Mission régionale d'autorité environnementale

**Avis de la mission régionale
d'autorité environnementale
Hauts-de-France
sur le projet de parc éolien
de la société Boralex extension Fortel SAS
sur les communes de Fortel-en-Artois et Villers-l'Hôpital (62)**

n°MRAe 2022-6063

Carte de présentation du projet (Note de présentation, page 7)

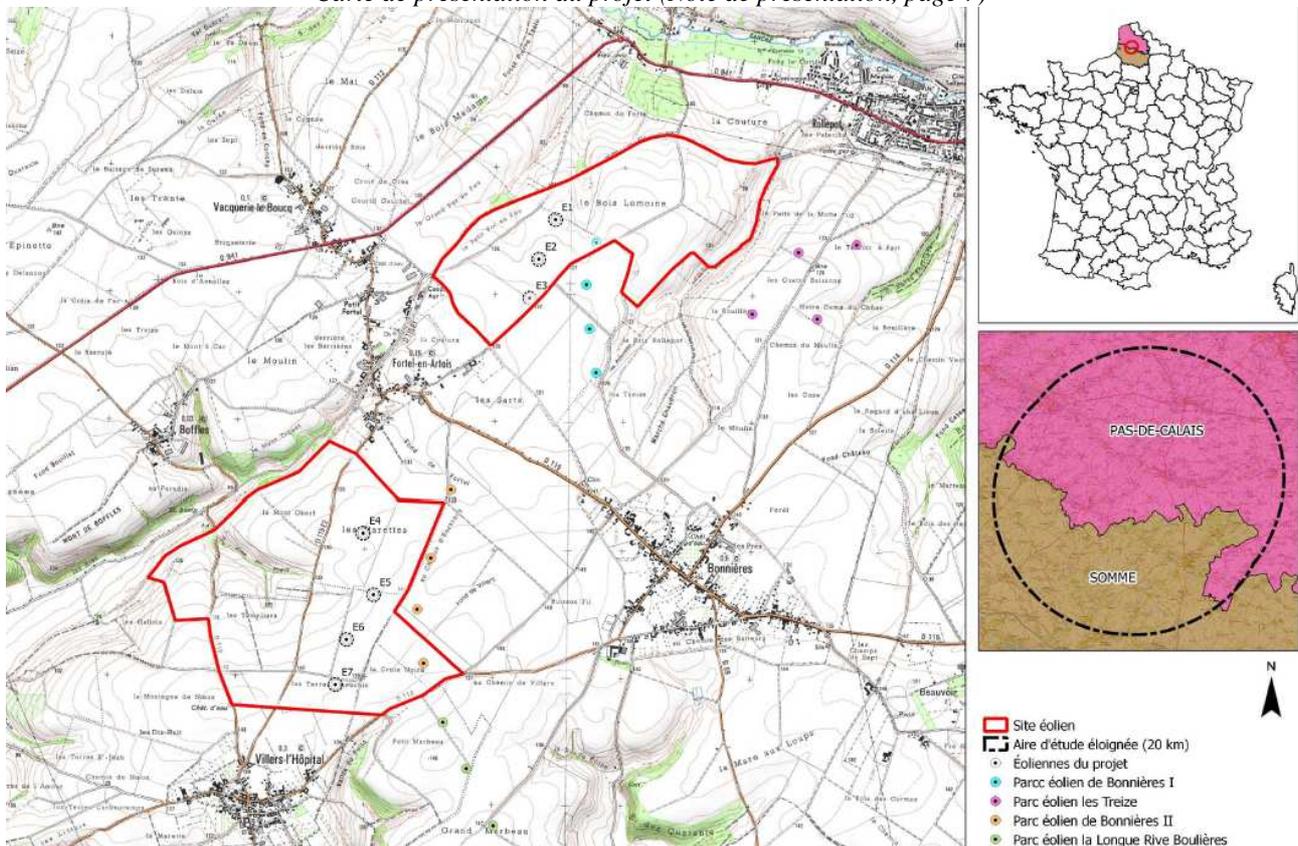
Le parc éolien comprend également la création de deux postes de livraison au pied des éoliennes E3 et E7, ainsi que des plateformes de montage et la réalisation et le renforcement de pistes d'accès. L'emprise totale du projet (surfaces des plateformes, pistes créées et postes de livraison) sera de 1,3 hectare (étude d'impact page 347).

Le raccordement du parc au poste source est abordé page 341 de l'étude d'impact. Le poste source pressenti est celui de Frévent à environ 3,3 kilomètres. Cependant, l'analyse des impacts n'est pas effectuée, le pétitionnaire indique attendre l'obtention de l'autorisation environnementale pour faire la demande au gestionnaire du réseau. Pourtant le raccordement fait partie du projet dès lors qu'il est réalisé dans le but de permettre aux éoliennes de fonctionner et il doit être étudié.

L'autorité environnementale recommande d'évaluer les impacts prévisibles du raccordement du parc éolien au réseau électrique public au vu des informations disponibles, en particulier de déterminer si des espaces à enjeu seraient concernés par les travaux de raccordement et si des créations de lignes aériennes seraient nécessaires. L'exploitant pourrait prendre l'attache des gestionnaires de réseaux pour confirmer ou infirmer la possibilité de se raccorder à un poste source.

Carte d'implantation des parcs éoliens autour du projet (volet paysager, page 41)

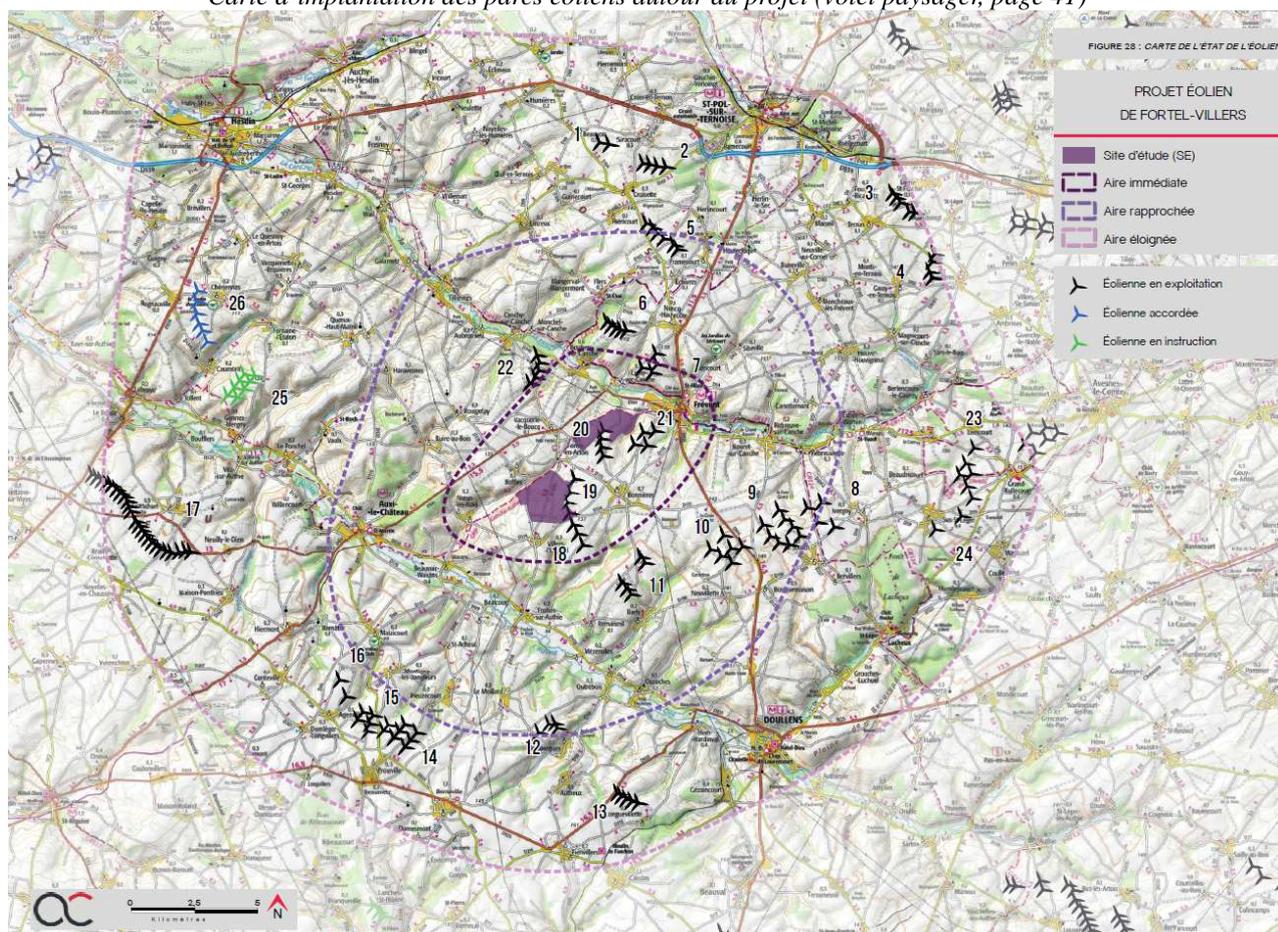
Bien que le projet ne soit pas défini comme une extension des parcs éoliens de Bonnières I et II à 350 mètres, de la Longue Rive Boulières à 870 mètres et Les Treize à 1,7 kilomètre, que d'autre part ces parcs sont pris en compte dans l'analyse des effets cumulés (carte de sensibilité paysagère page 284 de l'étude d'impact), l'analyse des impacts du projet de sept éoliennes de Fortel-Villers, de par sa proximité des parcs précités, ne peut être conduite indépendamment de celle des parcs voisins. Le nombre des éoliennes à prendre en compte devrait être redéfini.

L'autorité environnementale recommande de préciser les caractéristiques des parcs éoliens voisins de Bonnières I et II, de la Longue Rive et Les Treize et de les prendre en compte dans l'ensemble des analyses de l'évaluation environnementale et notamment pour les mesures d'évitement ou de réduction des impacts du projet.

Le projet est localisé dans un contexte éolien très marqué et la carte ci-dessous fait apparaître dans le périmètre éloigné variant de 15 à 22 kilomètres autour du projet :

- 24 parcs pour un total d'environ 120 éoliennes en fonctionnement ;
- 1 parc pour un total de 6 éoliennes autorisées ;
- 1 parc pour un total de 8 éoliennes en cours d'instruction.
